Objet : demande d'autorisation au titre des articles L181-1 et suivants du Code de l'environnement -
projet d'extension du port de Leucate
(référence du dossier : B-231201-144054-014-003, AIOT : 0100035612, code postal 11370)

Projet d'extension du port de Leucate
Dossier d'autorisation B-231201-144054-014-003, AIOT : 0100035612

Note de demande de compléments

Compléments à la demande d'autorisation B-231201-144054-014-003, AIOT : 0100035612

Figure 1 : Schéma de principe d'un rideau de bulles pour le confinement d'une zone de dragage (d'après Cheng et al., 2021)

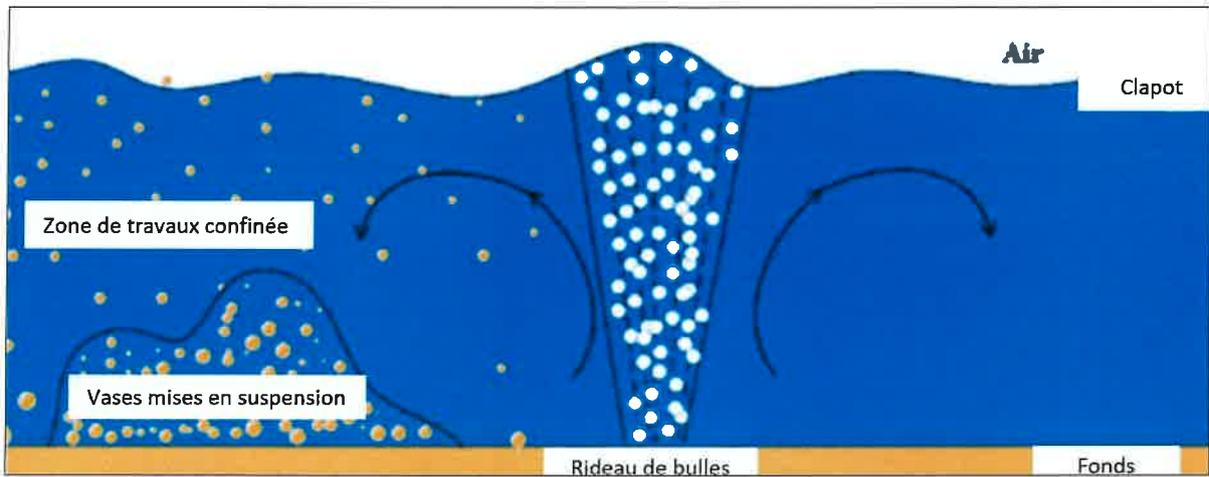
Demande de l'AE : *Il convient de préciser que la technique de vibro-fonçage des pieux prévue permet de réduire le temps de battage et donc le niveau d'exposition sonore sous-marin. Les gains d'utilisation de cette technique sont de l'ordre de 15 à 20 dB LE, p. Toutefois, le bruit généré par le vibrofonçage est un bruit continu, difficile à comparer directement aux bruits impulsifs du battage de pieux (Préconisations pour limiter les impacts des émissions acoustiques en mer d'origine anthropique sur la faune marine – ministère de la transition écologique - Juin 2020). Le seuil de réaction (dérangement étant plus bas (120 dB réf. 1 Pa), la distance de dérangement des mammifères marins peut être plus grande.*

Il convient de préciser les différentes mesures de réduction d'impact du bruit sous-marin : rideau de bulle envisagée dans la description du projet en pièce 4, méthode de « Ramp Up » ou de soft start.

Néanmoins, une procédure de soft-start sera appliquée : cette technique consiste à augmenter graduellement le niveau sonore sous-marin (via les outils de vibro-fonçage), le but étant d'effaroucher les cétacés pouvant se trouver au large du port. Appliquée en amont du démarrage des travaux, sa durée sera suffisamment longue (minimum 20 min²) pour permettre un éloignement significatif. Le marteau vibreur n'est donc utilisé à son régime normal de travail qu'à l'issue de cette procédure de « soft start ».

Enfin, un rideau de bulles sera déployé autour de l'atelier maritime (ponton flottant avec grue treillis), qui permettra de réduire les bruits sous-marins, en plus de stopper les éventuelles dispersions de MES. Le principe de fonctionnement est présenté ci-après.

Le dispositif sera placé autour de l'atelier maritime : il est constitué d'un tuyau microperforé, lesté sur le fond, dans lequel est injecté de l'air via un compresseur positionné sur le ponton flottant.

Complément n° 8 – Nurseries à poissons et sensibilisation du public

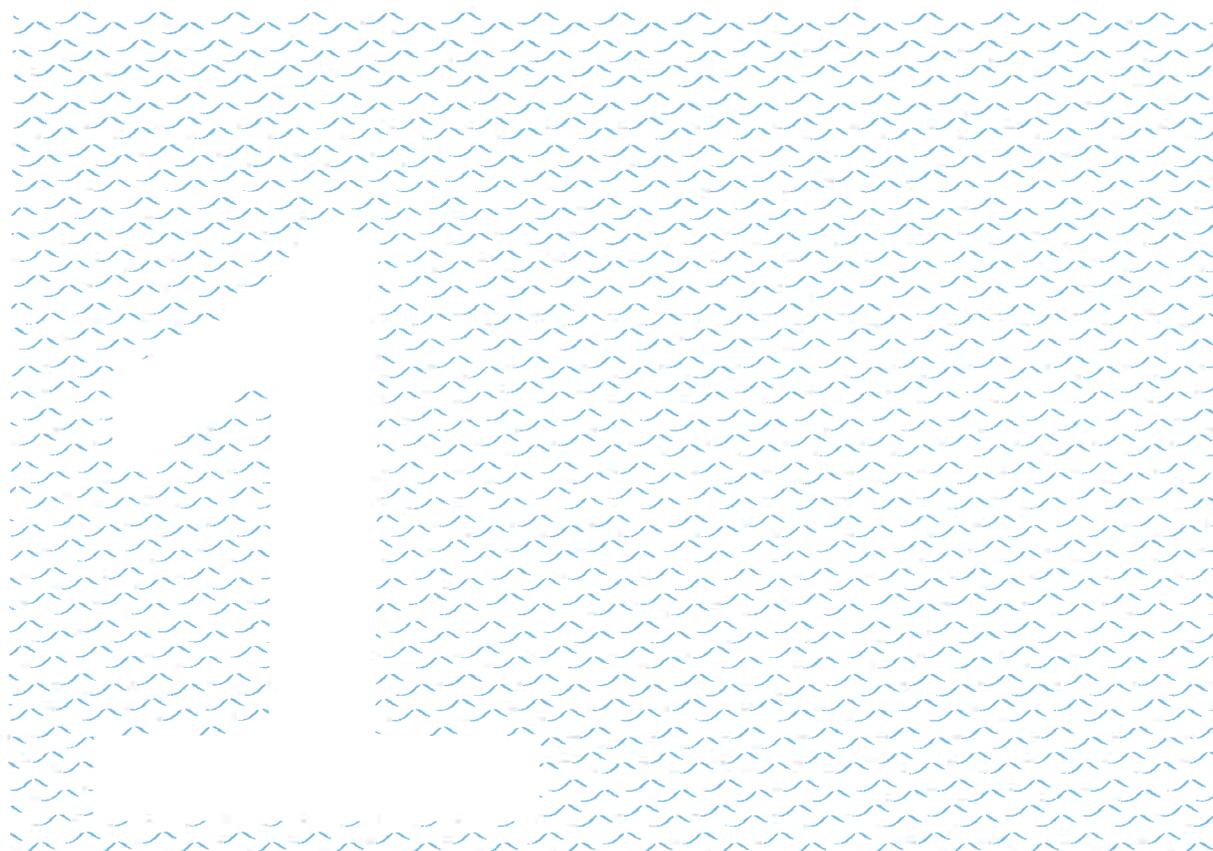
Demande de l'AE : Il est prévu la pose de panneaux de sensibilisation du public et de nurseries à poisson. Le dossier doit préciser leur nombre et leur localisation.

A l'issue des travaux d'extension, la société Ecocean sera missionnée afin de réaliser un diagnostic du site, à partir duquel sera dimensionné un projet d'installations de nurseries à poisson. Pour rappel, Port Leucate a déjà installé 66 dispositifs en 2018, complétés par 54 nouvelles unités en 2022.

Sur le futur belvédère, trois visuels permettront de présenter les Biohut® et de sensibiliser les plaisanciers aux bonnes pratiques ; un prototype de panneau est présenté ci-dessous :
